改善箇所説明図

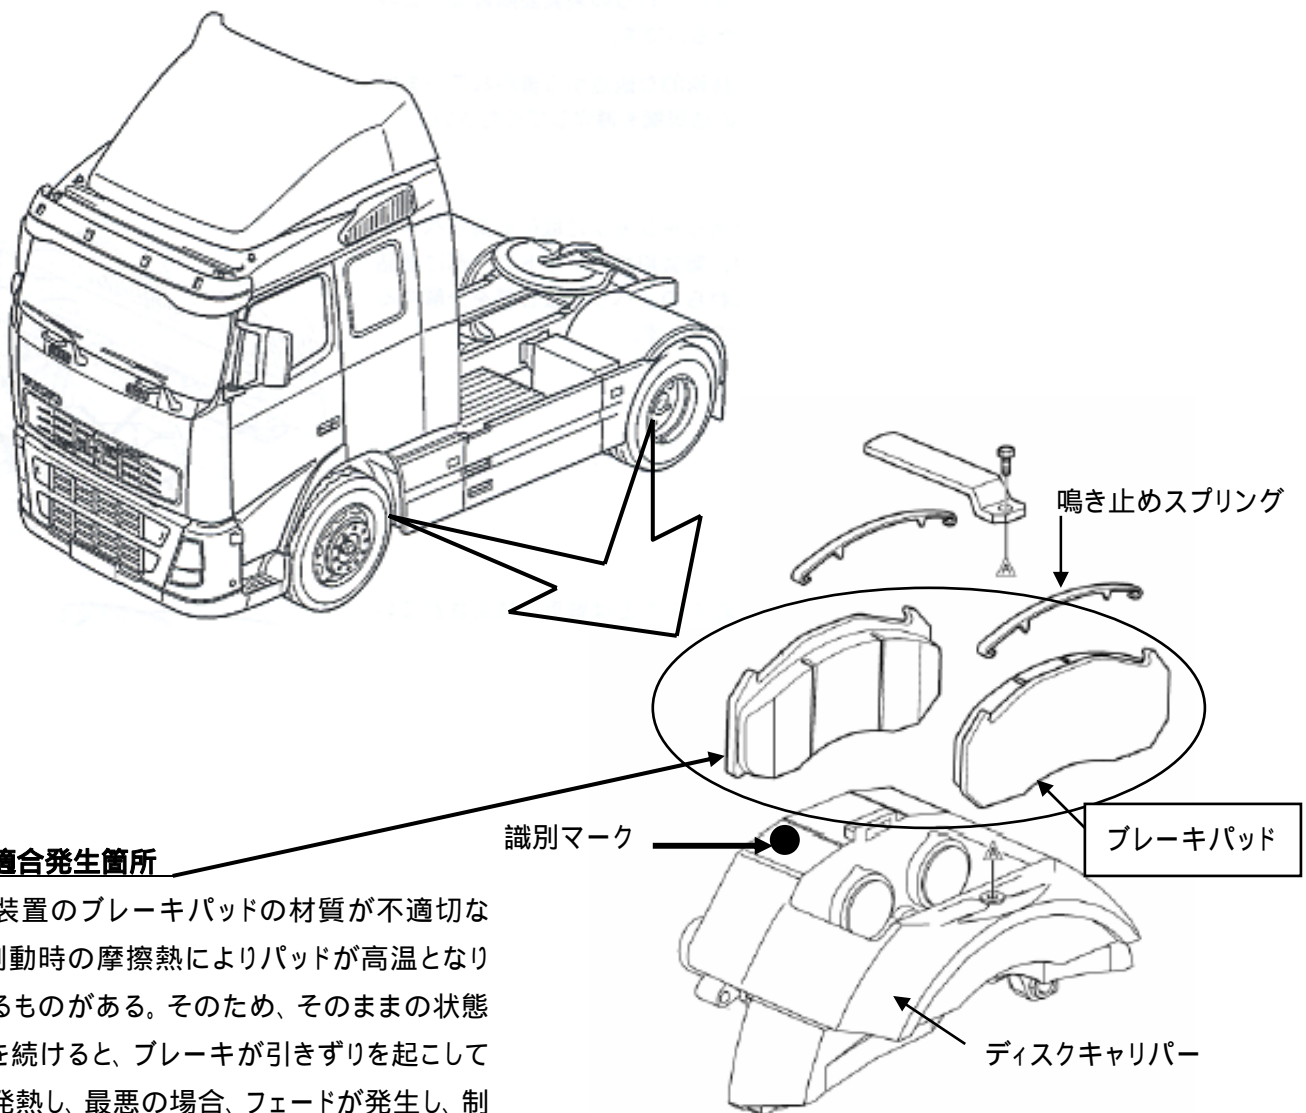
基準不適合発生箇所

主制動装置のブレーキパッドの材質が不適切なため、制動時の摩擦熱によりパッドが高温となり膨張するものがある。そのため、そのままの状態で使用を続けると、ブレーキが引きずりを起こして異常に発熱し、最悪の場合、フェードが発生し、制動力が低下するおそれがある。

全車両、ブレーキパッドを良品と交換する。

改善済車両には、ブレーキキャリパのボディー上部に白色ペイントを塗布する。(上記右図)

なお、良品はプレート裏面に刻印されている部品番号でも識別することが20918891である。
